**Forum mondial de l'harmonisation
des Règlements concernant les véhicules**

Groupe de travail de l'éclairage et de la signalisation lumineuse

Autres Règlements – Règlement n° 112**(Projecteurs émettant un faisceau de croisement asymétrique)****Proposition de complément 7 à la série 01 d'amendements
au Règlement n° 112 (Projecteurs émettant un faisceau
de croisement asymétrique)****Communication de l'expert du Groupe de travail «Bruxelles 1952»
(GTB)***

Figure 9

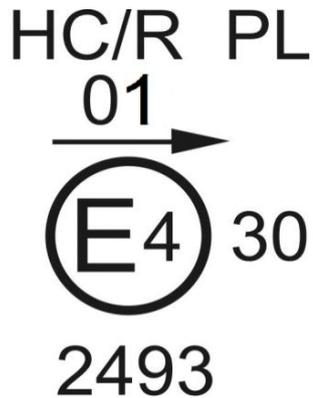
Figure 9: classe B, à la fois pour le faisceau de croisement et pour le faisceau de route, et conçu pour la circulation à ~~droite~~ **gauche** uniquement.

Figure 10

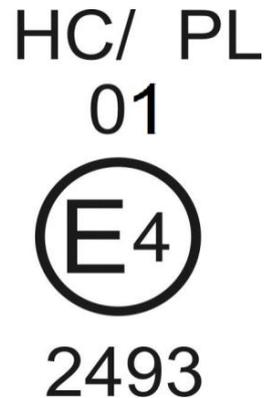
Figure 10: classe B, pour le faisceau de croisement uniquement, et conçu pour la circulation à droite uniquement.
